**Artikel:** Aktueller Wettbewerb : Sportmöglichkeiten, auch für Behinderte : Sporthallen in Düsseldorf-Bilk

# Aktueller Wettbewerb

## Sportmöglichkeiten, auch für Behinderte

### Sporthallen in Düsseldorf-Bilk

#### 1. Preis

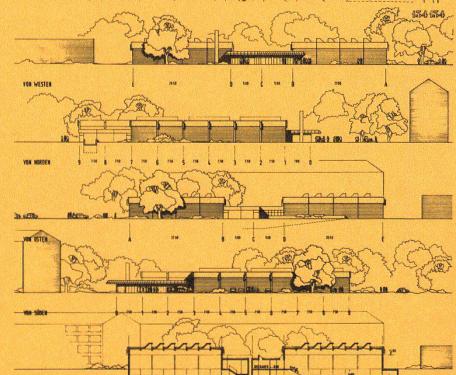
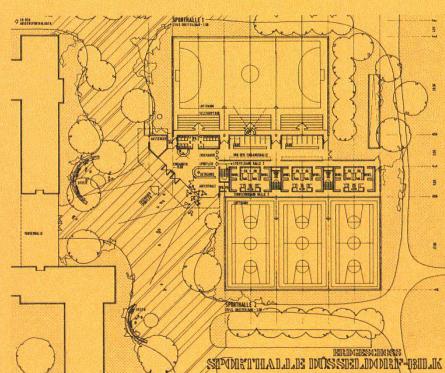
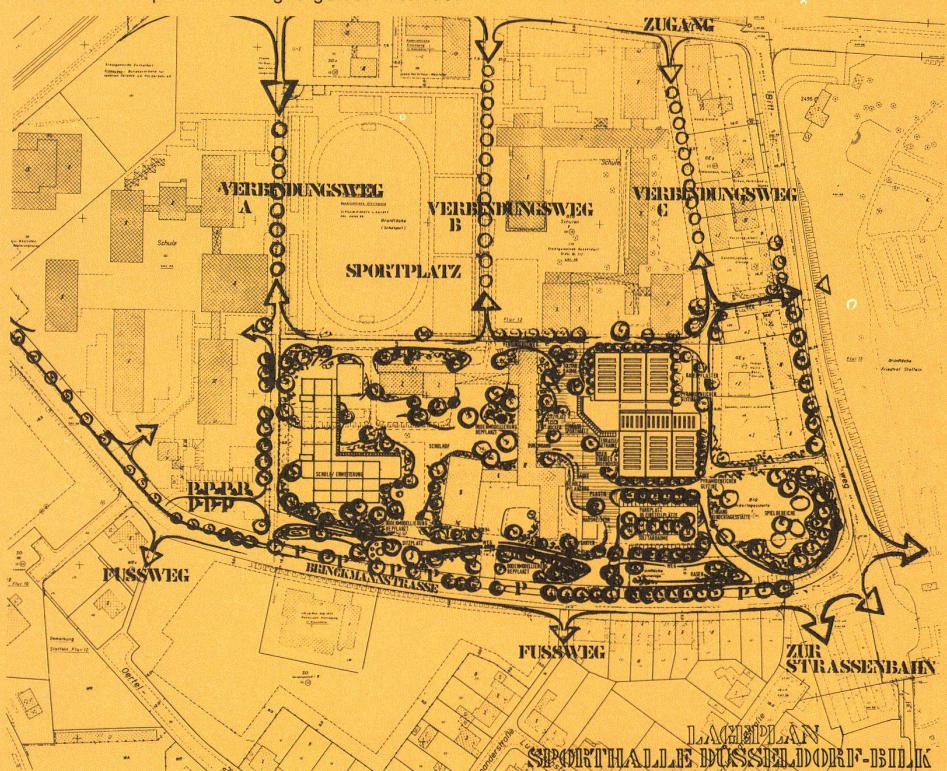
Jury: Der in seiner Höhe und Masse angenehm entwickelte Baukörper fügt sich räumlich gut ein. Es bilden sich wohlproportionierte Freiflächen. Die Parkplätze liegen richtig und sind ausreichend.

Die verschiedenen Funktionsbereiche für Zuschauer und Sportler sind gut gelöst. Von der

Eingangshalle aus findet eine klare Aufgliederung der Wegeführung statt. Alle Hallenteile sind ohne Störung des Betriebes in den Nachbarhallen zu benutzen. Die Beleuchtung der Hallen durch Tageslicht ist gut gelöst.

Die äußere und innere Gestaltung des Bauwerks ist zurückhaltend, zweckentsprechend und in allen Teilen anzuerkennen. Der Entwurf ist konstruktiv und statisch nach technischen und wirtschaftlichen Gesichtspunkten gut durchdacht und gelöst. Die Wirtschaftlichkeit liegt noch im günstigen Bereich. Sie könnte verbessert werden, wenn die 2. Halle auf 5,5 m reduziert worden wäre. Es fehlt der 2. Rettungsweg bei den Hallen. Keine Maßnahmen für Behinderte.

## 2. Preis

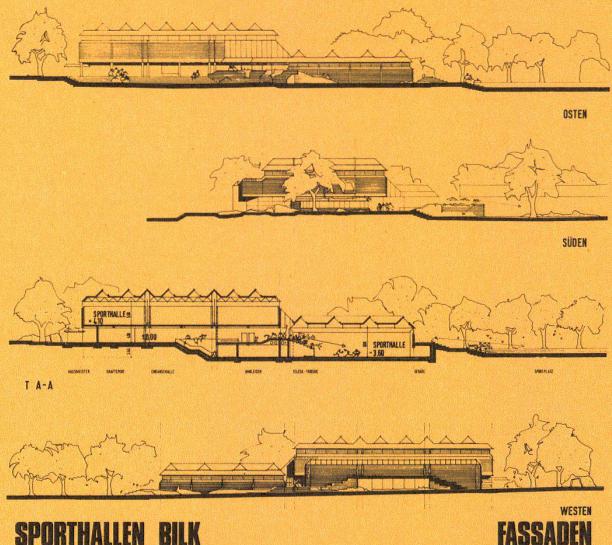
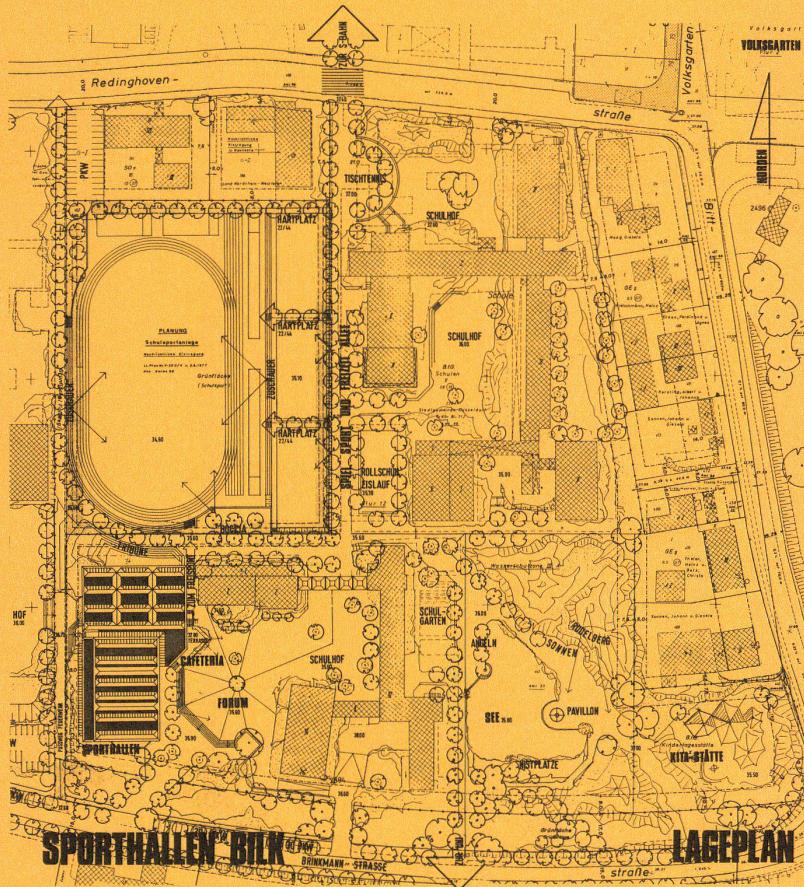
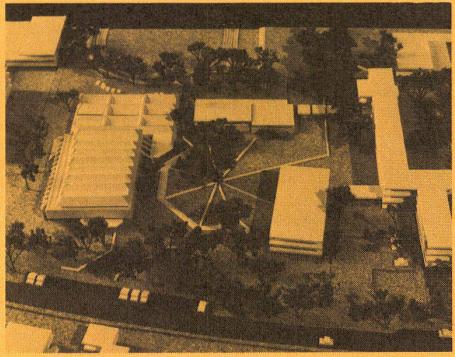
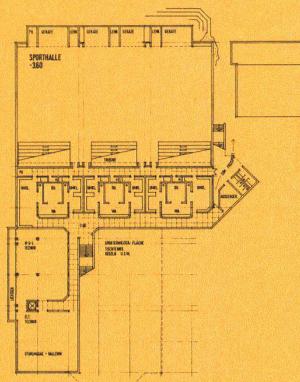
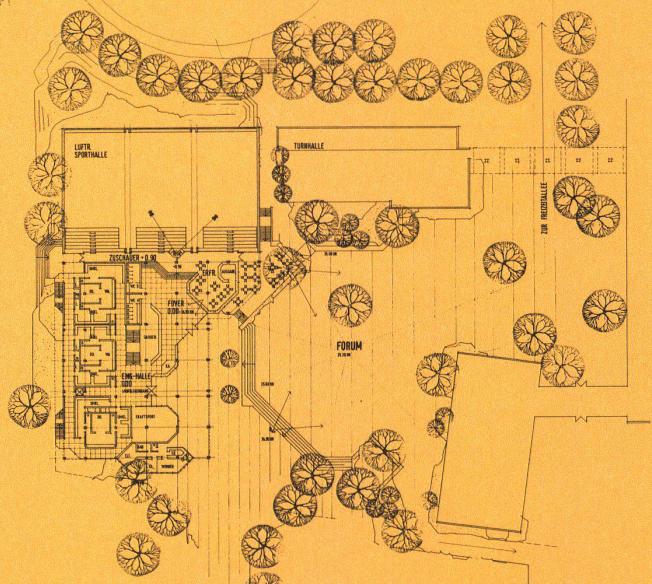
Jury: Die städtebaulichen Gedanken, aus denen der Verfasser seine Arbeit entwickelt, werden anerkannt, sie gehen aber in den Einzelheiten über das realisierbare Maß hinaus. Zu loben ist die winkel förmige Anordnung der 2 Hallen, die eine Raumbildung und eine gute Wegeführung sowie Erschließung für Zuschauer und Sportler ermöglichen. Der Nachweis von Stellplätzen im Straßenraum fehlt.

Die vorteilhafte Führung der Sportler und Zuschauer im Außenbereich setzt sich im Inneren

des Gebäudes übersichtlich fort. Die Lage des Erfrischungsraumes lässt die Nutzung durch Besucher und durch Sportler in gleicher Weise zu. Die für den Sport erforderlichen Nebenräume sind den Hallen zweckmäßig zugeordnet. Beide Hallen sind durch Tageslichtbeleuchtung ausreichend beleuchtet.

Den guten Vorschlägen zur räumlichen Anordnung entspricht die sorgfältige Durcharbeitung und die anschauliche Darstellung in einer Gestaltung, die in allen Teilen der gestellten Bauaufgabe gerecht wird. Dachkonstruktion und Tragwerk konstruktiv und statisch lösbar. Die Kubatur und die Wirtschaftlichkeit liegen im oberen Bereich.

### 3. Preis

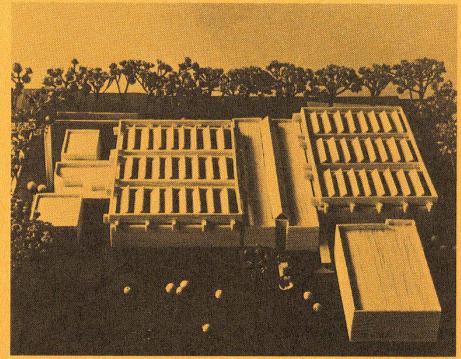
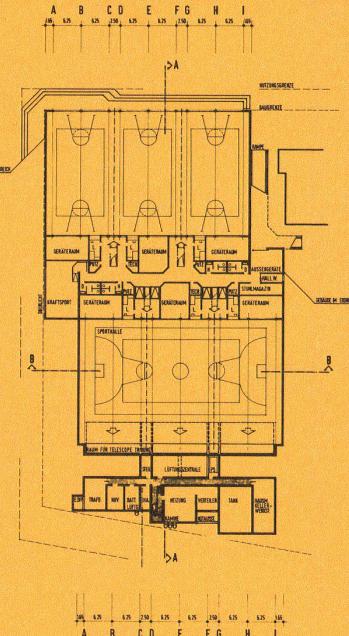
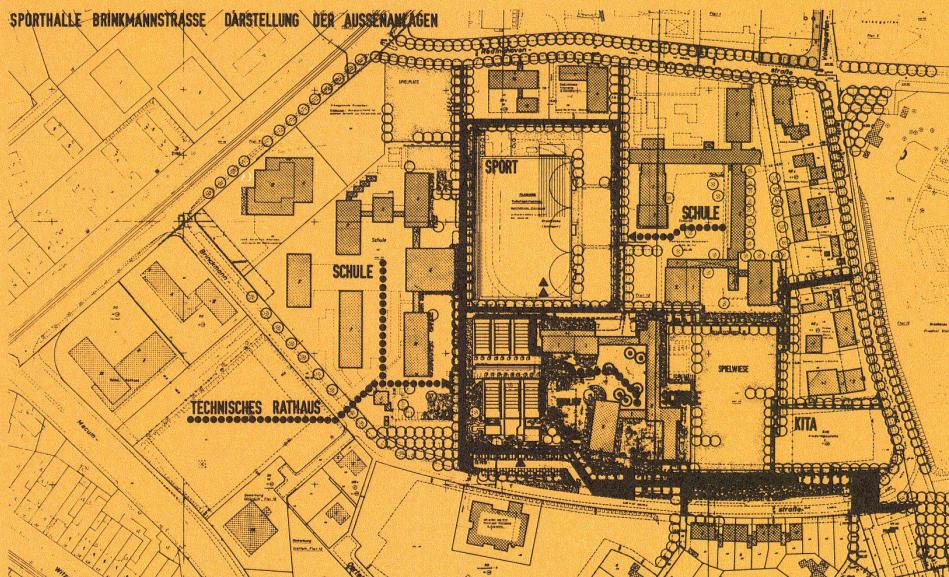
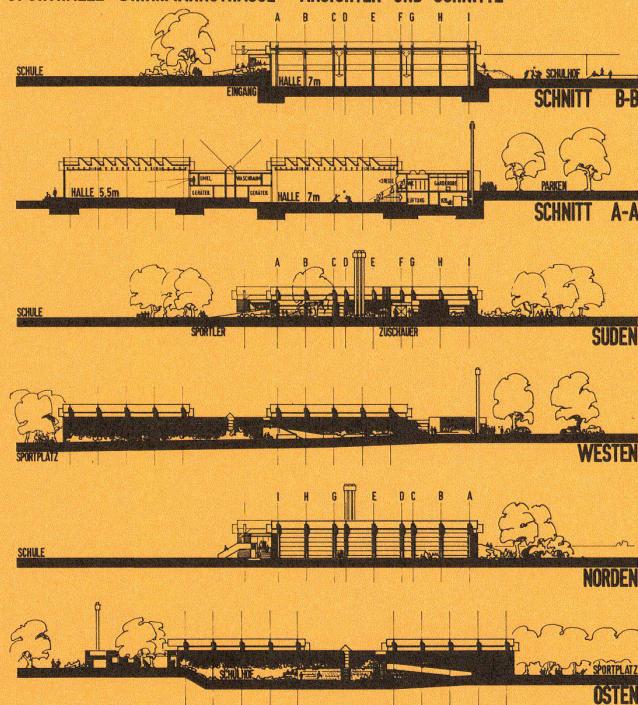
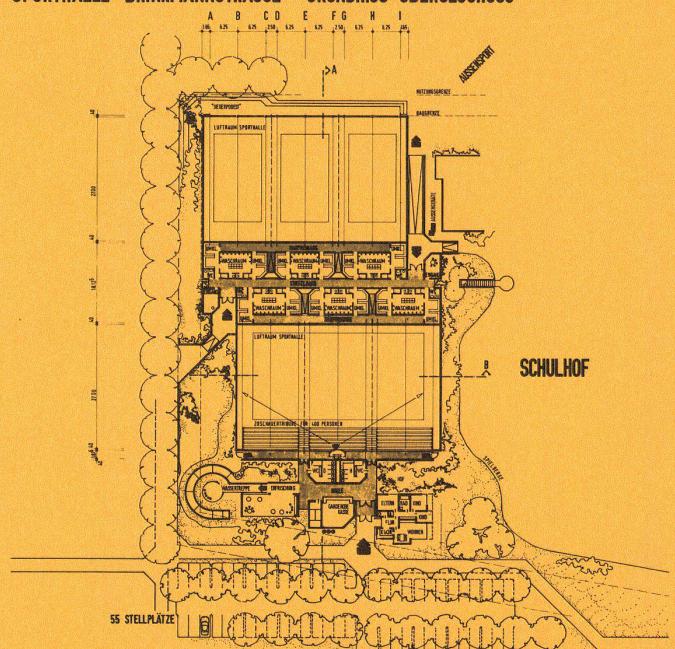
Jury: Die räumliche Plazierung und Gliederung der Baukörper überzeugt städtebaulich. Die Einstellplätze sind in ihrer Zahl ausreichend, aber verkehrsmäßig schlecht angebunden.

Zuschauerbereich und Sportlerbereich sind strikt voneinander getrennt, wodurch sich im täglichen Betrieb Nutzungseinschränkungen, ins-

besondere bei der Cafeteria, ergeben. Die innere Funktion beider Bereiche ist gut, zu kritisieren ist allerdings die Raumtiefe jeweils der mittleren Geräteräume. Die Tageslichtbeleuchtung beider Hallen durch Nord-Sheds ist gut.

Die dargestellten Vorschläge zur Gestaltung sind verständlich. Die Holzkonstruktion, wie sie im Erläuterungsbericht definiert ist, lässt sich aus den Ansichten, die auf eine Betonkonstruktion schließen lassen, jedoch nicht vermuten. Im übrigen ist die Differenzierung und Gliederung der Baukörper in allen Teilen anzuerkennen. Der Entwurf ist konstruktiv und statisch gut lösbar. Die Wirtschaftlichkeit liegt noch im günstigen Bereich.
